改善箇所説明図

基準不適合発生箇所

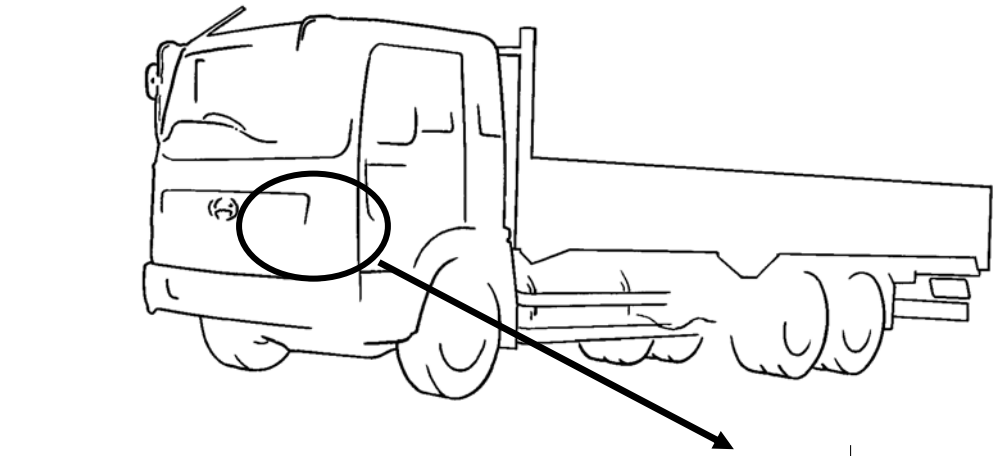
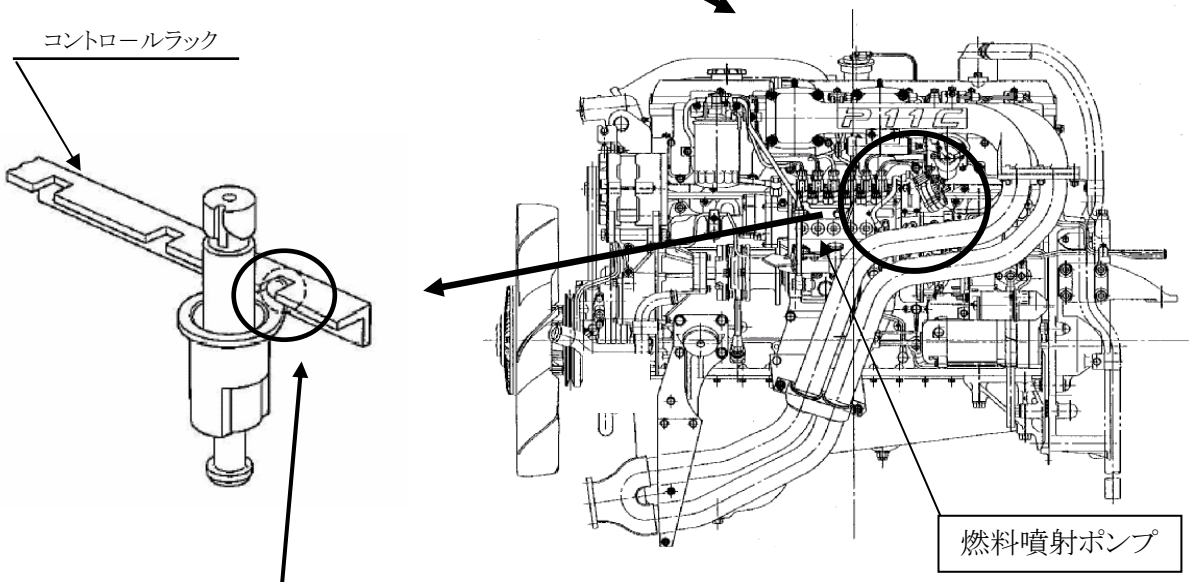
エンジンの燃料噴射ポンプにおいて、燃料噴射量を制御するコントロールラックの切欠溝の強度が不足しているため、当該切欠部に亀裂が発生するものがある。
そのため、そのままの状態で使用を続けると、最悪の場合、切欠部が破断し燃料噴射量が制御できず、エンジンが吹き上がるおそれがある。

全車両、当該噴射ポンプを対策品と交換する。

識別 ： 噴射ポンプの銘板の右上に黄色ペイントを塗布する。
